BETR.	VÄXELLÅDA M 40	PRODUKT	P
		GRUPP	43
		NR	20
DATUM	April 1969

Ny tätningring för ingående axel.

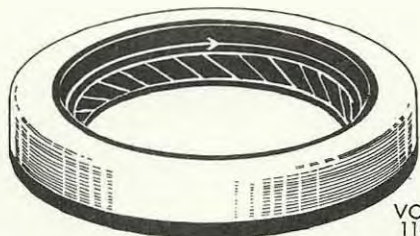
En ny effektivare tätningring för ingående axeln har sedan en tid provats på växellådor detaljnummer 254558 för 140. De första 10 000 ringarna har monterats på lådor med tillverkningsnummer 337861-347867. Växellådor med den nya tätningringen är gulmärkta på vänster sida.

Tätningssläppen på den nya tätningringen är försedd med snedställda räfflor ("drall"), se bild. Olja som eventuellt läcker förbi själva tätningssläppen pumpas därigenom tillbaka genom axelns rotation.

Den nya tätningringen har oförändrat detaljnummer 191685, och kommer efter förbrukning att ersätta tidigare utförande.
